NORSK INSTITUTT FOR VANNFORSKNING

Driftsundersøkelse av renseanlegg

Sør-Trøndelag

15. februar 1978

Sandfang-fettfang og utløpsrenne

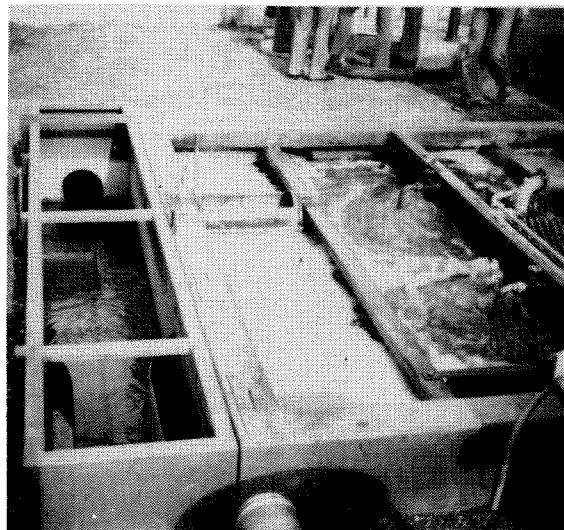
Det var litt akkumulert slam i sandfang og innløpsrør sentralt i sedimenteringstanken.

Det var ikke innlagt vann på dette renseanlegget, noe som medfører tungvint renhold og unødvendig kummerlige forhold for driftspersonalet.

Maskinrenset rist

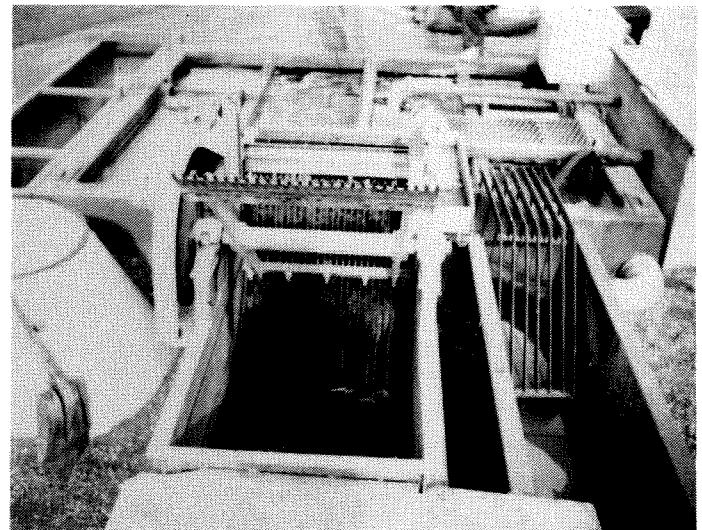
Pkt. 1: Regnvannsoverløpet, stigerør, har en ugunstig utforming som gir dårlig hydraulisk virkningsgrad. Pkt. 4: Overløpsrenner er skeive. Pkt. 25 og 26: Det er ikke innlagt vann på renseanlegget. Pkt. 27: Det mangler rekkverk rundt sandfang. Maskinrenset rist bør av sikkerhetsmessige grunner bygges inn.

Interiør med skrapeverk-motor midt i gangbane

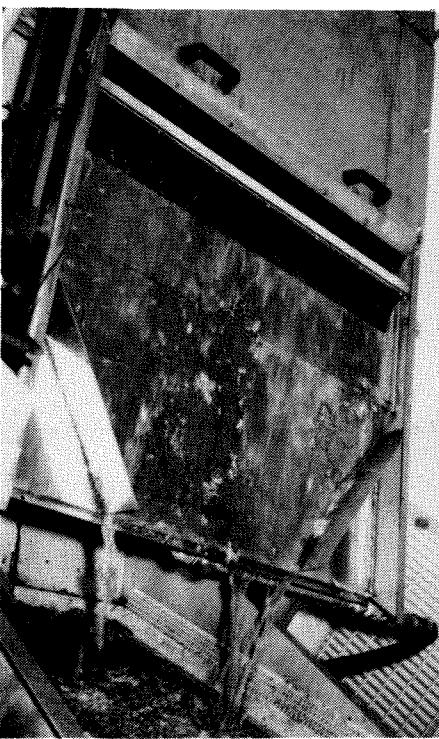
Rengjøring av overløpskasse mellom sil og luftetank må gjøres for hånd, bunnut-tapping mangler.

Flyteslam unnslipper i spalte mellom tilløpsrenne (diagonalt i bilde) og sirkulær flyteslam-skjerm

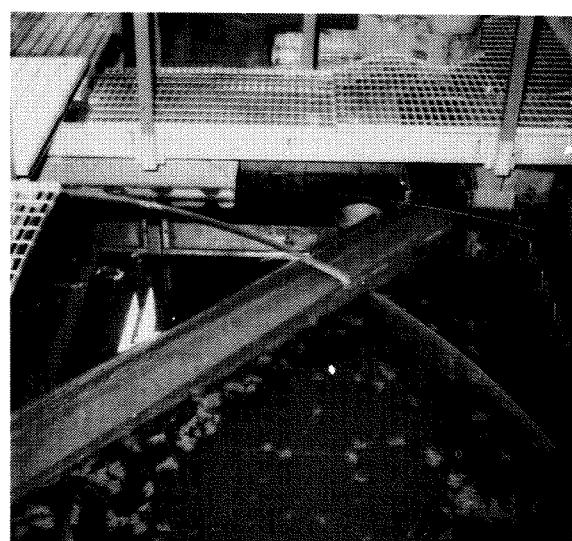
Anlegget virket meget godt ved besøket. Utforming av enkelte anleggsdeler kunne med fordel forandres for å underlette den daglige drift. Det synes å være problemer med sedimentering i de åpne rennene mellom de forskjellige prosesstrinn. Dette kan kanskje elimineres ved større fall gjennom anlegget gjennom å heve silen, eller ved luftinnblåsing i kanalene.

**Flyteslam med sopp**

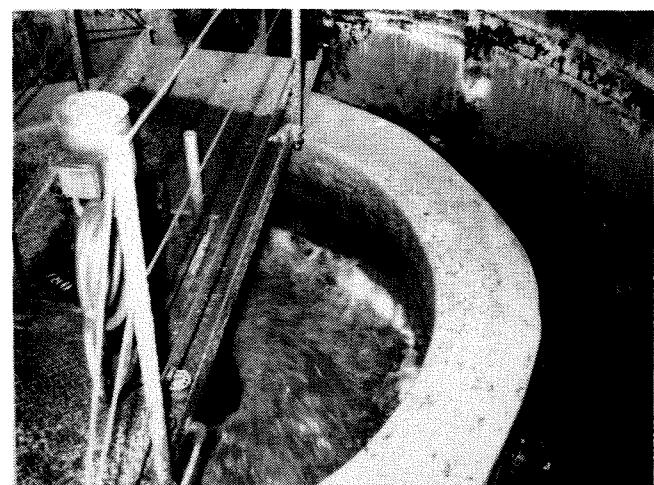
Pkt. 12: Det var store mengder flyteslam i sedimenteringstanken. Laget var 30 cm tykt og fast (se bilde). Pkt. 23: Vannføring kan ikke måles på dette anlegget, det må beregnes fra timeteller på pumpene. Pkt. 25: Det er ikke rennende vann innlagt, - må legges ut fra kum ved hver bruk. Pkt. 26: Håndvask med varmt og kaldt vann mangler. Pkt. 27: Farlig adkomst via stige, svært glatt gangbane på flyteklokke og dårlig rekkverk. Pkt. 28: Høyt støynivå pga. vibrasjoner fra overflateluftter. Pkt 29 og 30: Anlegget igjengrodd av slam. Pkt. 44-50: Driftsskjema og driftsutstyr mangler helt.

Interiør. Overløpskasse og kvern midt i bildet

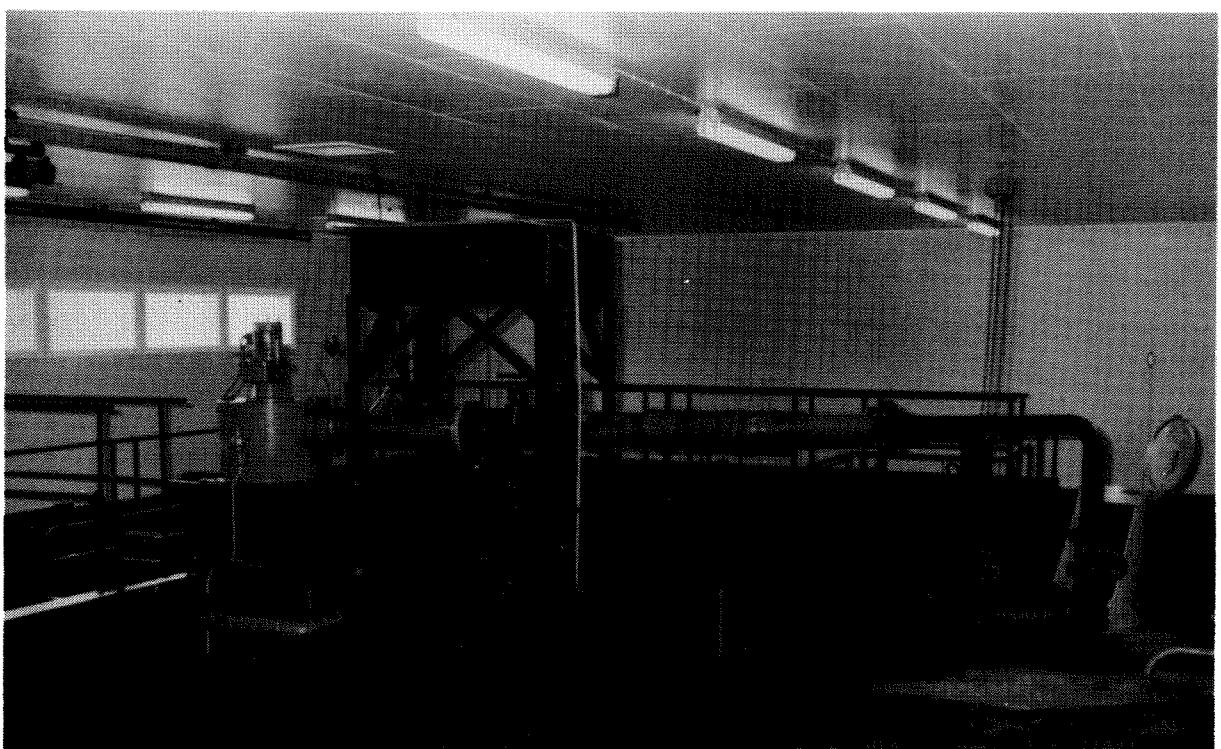
Plassering av overløpskassen oppunder taket har vi vanskelig for å forstå. Om det er slik av en må ha en viss trykkhøyde for de eksisterende pumper, ville det være bedre, både økonomisk (energi-) og miljømessig (sprut - aerosoldannelse) å bytte hjul på pumpene til lavere kapasitet og senke overløpskasse. Renhold vil da bli vesentlig lettere.

Interiør med slamtank. Bemerk adkomst til lamellseparator

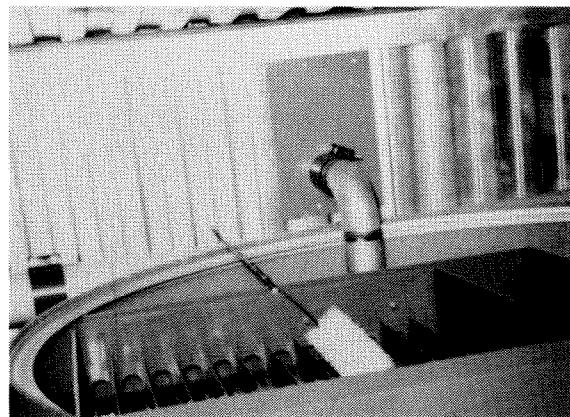
Driften av dette anlegget er litt vanskelig pga. mangel på gangrister. Det er også vanskelig å komme til i overløpskasse som sitter oppunder taket. Denne kan imidlertid spyles ved hjelp av en fastmontert vannledning. Trauet til biorotorene mangler bunnuttapping.
